febi
24207

SWAG
10 92 4207

EN **Modification to water pump**
febi 24207 / SWAG 10 92 4207

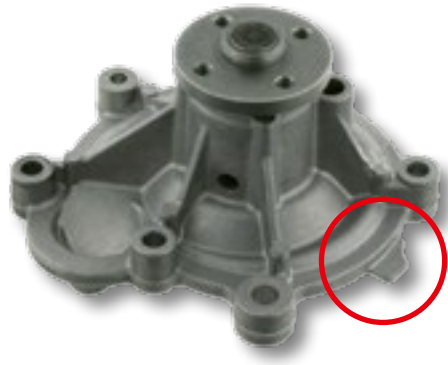
The new design has an additional fixing hole in the housing. The vehicle manufacturer has replaced the previous version with the modified water pump (febi 24207 / SWAG 10 92 4207). **Attention:** The new version can be used unreservedly. However, the old water pump cannot be used in place of the new one.
